## **Bundesnetzagentur**

Stichwort: Konsultation NEP Strom 2023-2037/2045

## **Stellungnahme des Bund für Umwelt und Naturschutz Deutschland e.V. (BUND) zum 2. Entwurf des Netzentwicklungsplans Strom 2037 mit Ausblick 2045 – Version 2023**

(Stand des Entwurfes: 27.Juli 2023/ Konsultationsfrist 20.11.2023)

Abbildung 64: Szenarien A/B/C 2045 / nur Leitungsprojekte\*

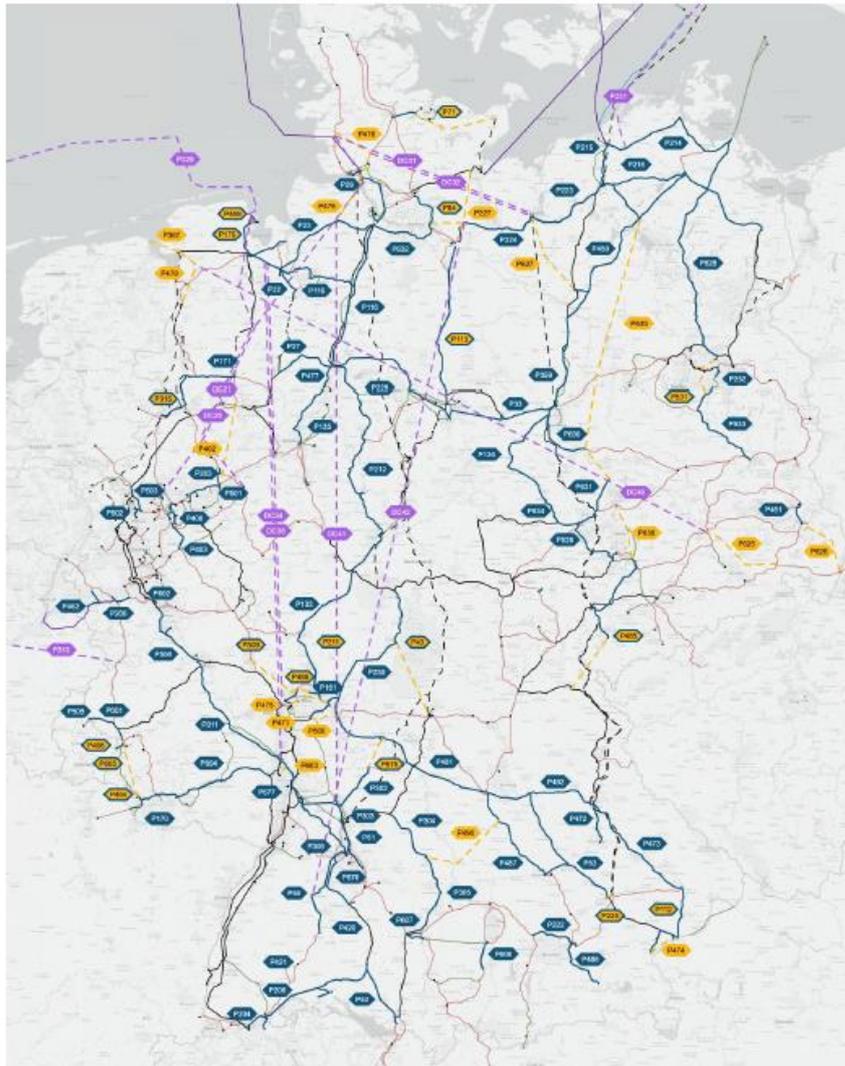
Der BUND lehnt den Entwurf insgesamt ab und zeigt im Folgenden welche grundlegenden Fehler, nicht zielführende Ansätze der NEP aufweist und welche Alternativen einem NEP zugrunde gelegt werden müssten.

Abbildung 53: Maßnahmen des Offshore-Zubaunetzes der Nordsee in den Szenarien A./B./C 2045

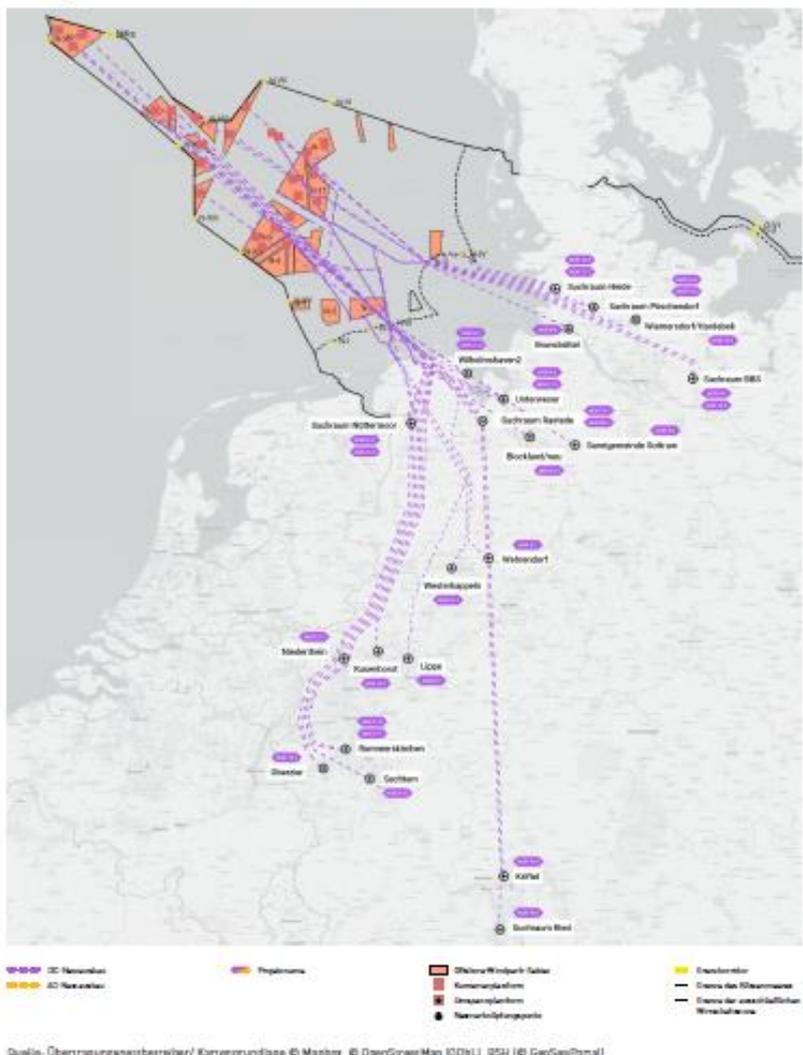
Der SZR und daher auch der NEP gehen von 70 GW installierter Leistung Offshore-Wind aus. Dies ist eine deutliche Steigerung gegenüber früheren Ansätzen, z.B. im NEP 2035 waren es noch 30 GW. Diese Steigerung ist bedingt durch den Koalitionsvertrag der Ampel-Regierung. Dieser immense Zuwachs der Offshore-Windstromerzeugung ist nicht einhergegangen mit einer vorherigen Umweltverträglichkeitsprüfung, die sowohl die Auswirkungen auf See, im Meer und insbesondere bei der Kabelverlegung durch das Weltnaturerbegebiet und die Nationalparke im Wattenmeer umfassen müsste. Es ist ein politischer Beschluss, der aber ohne strategische Umweltprüfung nicht als „wahrscheinliche Entwicklung“ im Sinne des EnWG aufgefasst werden kann. Eher ist zu erwarten, dass es erhebliche technische, finanzielle und Umwelt-Restriktionen geben wird, die den Ausbau der Offshore-Windenergie deutlich begrenzen wird.

Bei allen größeren Ausbauzielen wäre zwingend zu erwarten, dass dieser immense Ausbau zu großen, nicht akzeptablen und teilweise irreversiblen Umweltauswirkungen bzw. -schäden führen würde<sup>4</sup>. Die bisher geltenden Standards bei Offshore-Kabelverlegungen im Wattenmeer, wie die Einhaltung von bisherigen Bauzeitenfenster, die Anwendung von umweltschonenden Verlegeverfahren bis hin zur Einhaltung des sog. 2K-Kriteriums müssten dabei ebenso über Bord geworfen werden wie die bisher durch die Landesraumordnung festgelegten Grundsätze über die Inanspruchnahme von sog. Verlegekorridoren im Wattenmeer. Es würden z.B. im Nationalpark Niedersächsisches Wattenmeer gleich an mehreren Stellen zeitgleich Bohr- und Verlegemaßnahmen mit hier vollkommen neuen Techniken und mit erheblich größeren Flächeninanspruchnahmen im Wattenmeer selbst erfolgen müssten, die zu erheblichen Beeinträchtigungen insbesondere für die Vogelwelt im Nationalpark führen würden. Die Errichtung von mehr als fußballfeldgroßen Bohrplattformen im Watt und der dazugehörige Betrieb ist nicht ansatzweise mit den Schutz- und Erhaltungszielen für Arten und Lebensräume im Nationalpark und Weltnaturerbegebiet vereinbar.

Quelle: AMPRION, Systemvision 2050, BUND Szenario.

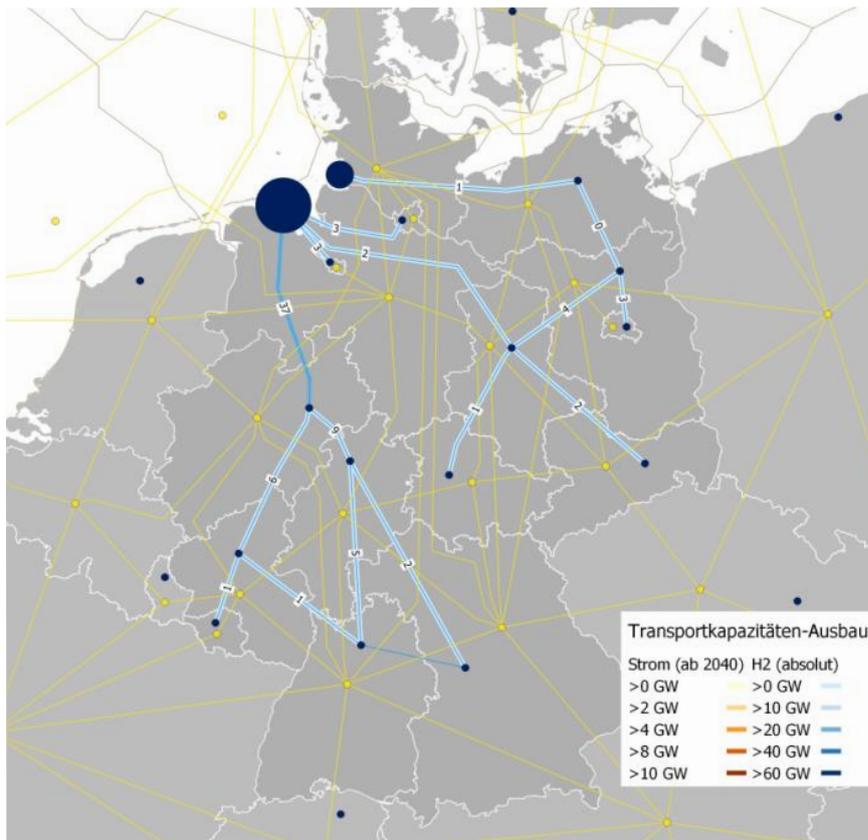
Der in Gelb gezeichneten Stromleitungsausbau über den NEP 2035 hinausgehend ist ein Platzhalter, der in diesem Szenario aber nicht benötigt wird. Stattdessen erwies es sich als wirtschaftlich im Gesamtsystem, mehrere Wasserstoffleitungen zum Transport der Windenergie aus dem Norden zu planen.

## Handelsaustauschenergiemengen B 2045

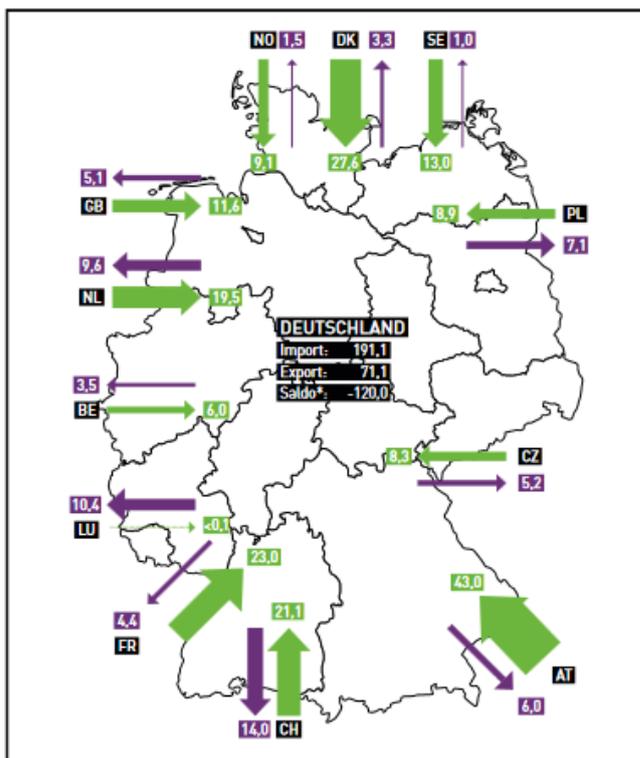
Wir beziehen uns auf das Szenario B 2045, die anderen Szenarien haben ähnliche Ergebnisse.

Wesentlich und gut erkennbar ist, dass im Ergebnis der Marktsimulation eines Jahres, ein Nettoimport von 120 TWh entsteht. Dies zeigt, dass trotz eines hohen Ausbaus der erneuerbaren Energien der Strombedarf zu hoch angesetzt wurde, worauf schon hingewiesen wurde. Es ist zu erwarten, dass bis zu den Jahren 2037/2045 die Maßnahmen des aktuell erst im Entwurf vorliegenden „Gesetzes zur Steigerung der Energieeffizienz“ (Einsparpflichten für Bund, Länder, Kommunen, Pflicht für Energiemanagementsysteme für öffentliche Einrichtungen, Unternehmen, Kommunen, ...) greifen wird und sicherlich bis dahin weiter verschärft werden wird.

Betrachtet man die Außenhandelsbilanz genauer, so stellt man deutliche Importe aus Frankreich, der Schweiz, Österreich sowie den Niederlanden, nordischen Ländern fest. Es ist jedoch nicht ersichtlich, aus welchen Quellen und Energieträgern diese Importe gespeist werden sollen. Insbesondere ist davon auszugehen, dass auch bei einer Minderung des Atomstromanteils in Frankreich (Altanlagen, Probleme der Neukonstruktion) auf 50% wie es der Staatspräsident Macron anstrebt, der Import aus Frankreich größtenteils Atomstrom ist. Rätselhaft ist, woher es Stromimporte aus der Schweiz von jährlich 21 TWh geben soll, bei einem Strombedarf in der Schweiz von 60 TWh. Dies gilt gleichermaßen für die Importe aus Österreich von 40 TWh im Vergleich zum Strombedarf von 70 TWh. Der Verweis auf dortige Pumpspeicher hilft nicht weiter, da keine Zeitreihen angegeben werden, um die zeitversetzte Einspeicherung nachzuvollziehen. Auch reichen die Grenzkuppelkapazitäten nicht aus für die angegebenen Mengen. So sollen angeblich 23 TWh Stromimporte im BUND-Stellungnahme zum 2. Entwurf des Netzentwicklungsplans Strom 2037 mit Ausblick 2045 – Version 2023.
